改善箇所説明図①

改善箇所説明図②

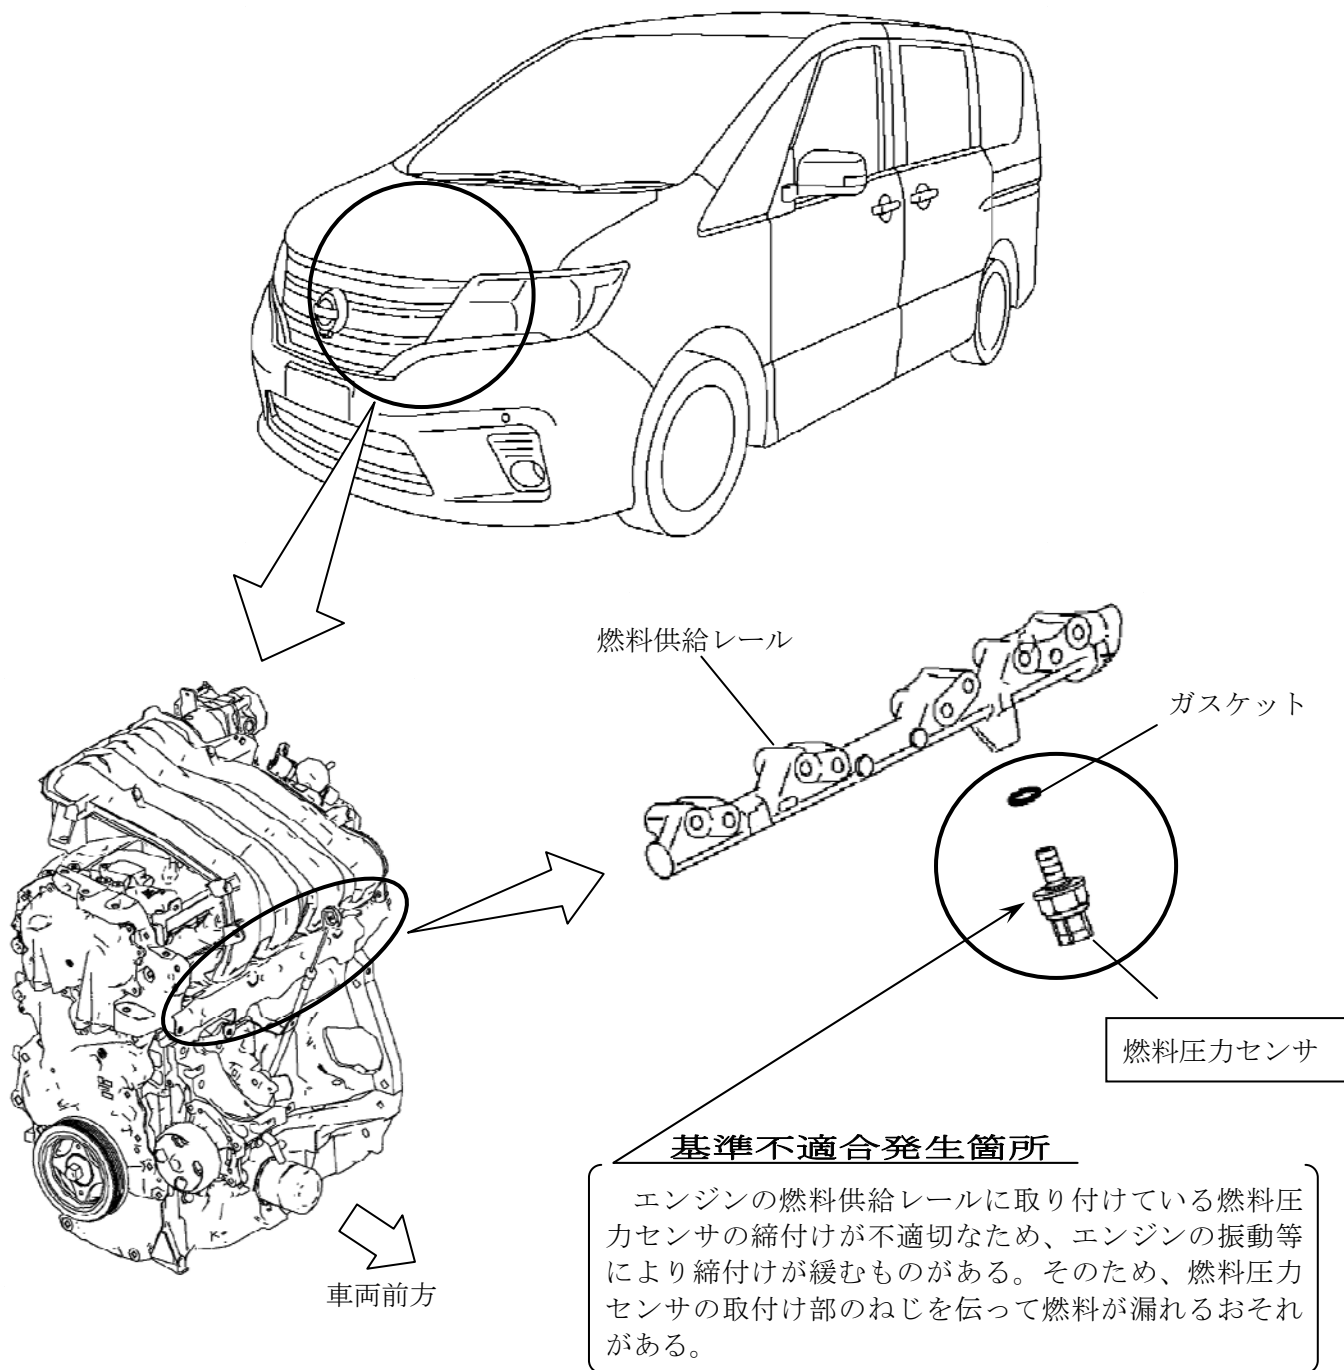
全車両、燃料圧力センサを適正なトルクで増し締めする。

識別：銀色のシールをモデルナンバープレートの右横に貼り付ける。

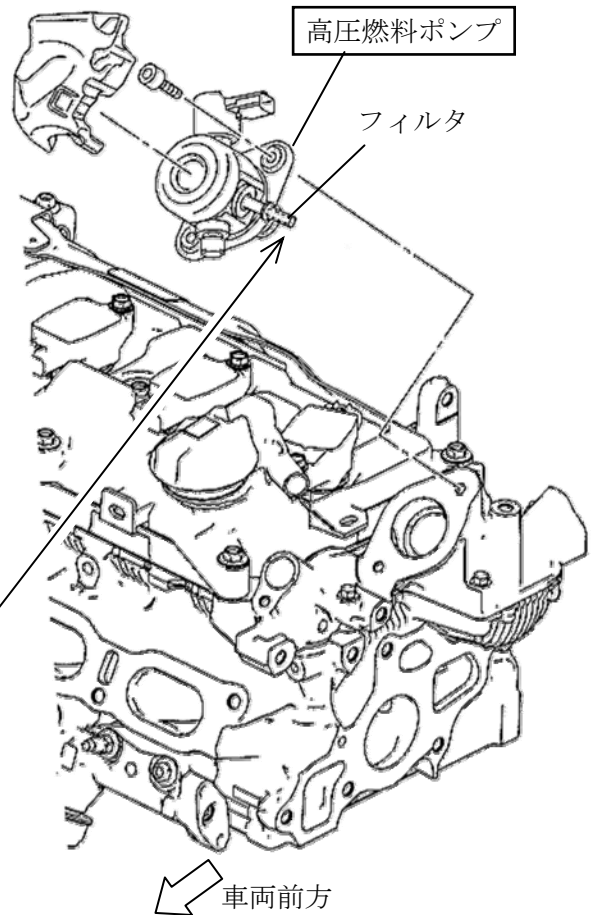
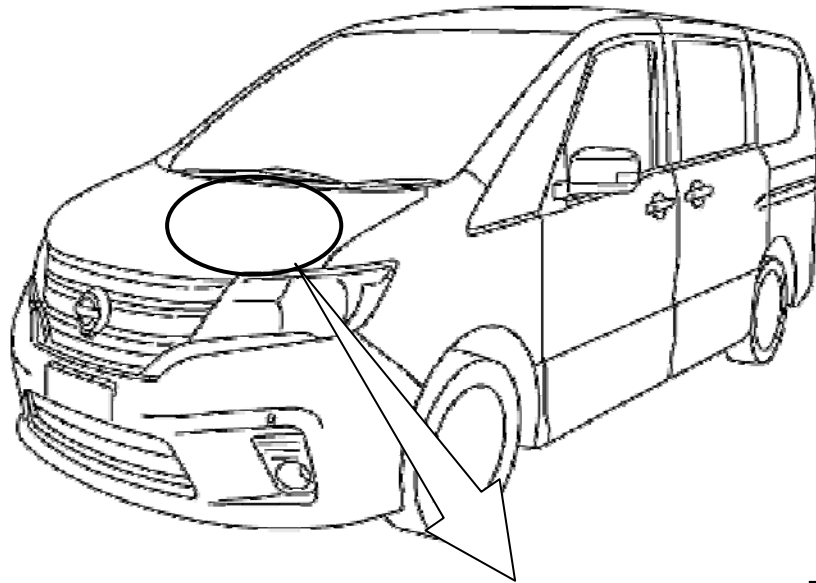
基準不適合発生箇所

全輪駆動車の高圧燃料ポンプにおいて、フィルタ部の形状が不適切なため、燃料タンク内に水分が多い場合、極低温環境下における走行風の影響等により燃料配管中の水分が凍結し、当該フィルタ部に氷が詰まることがある。そのため、燃料噴射量が減少し、エンジン回転が不安定となり、最悪の場合、走行中にエンストするおそれがある。

全車両、当該高圧燃料ポンプを対策品と交換する。

識別：銀色のシールをモデルナンバープレートの右横に貼り付ける。
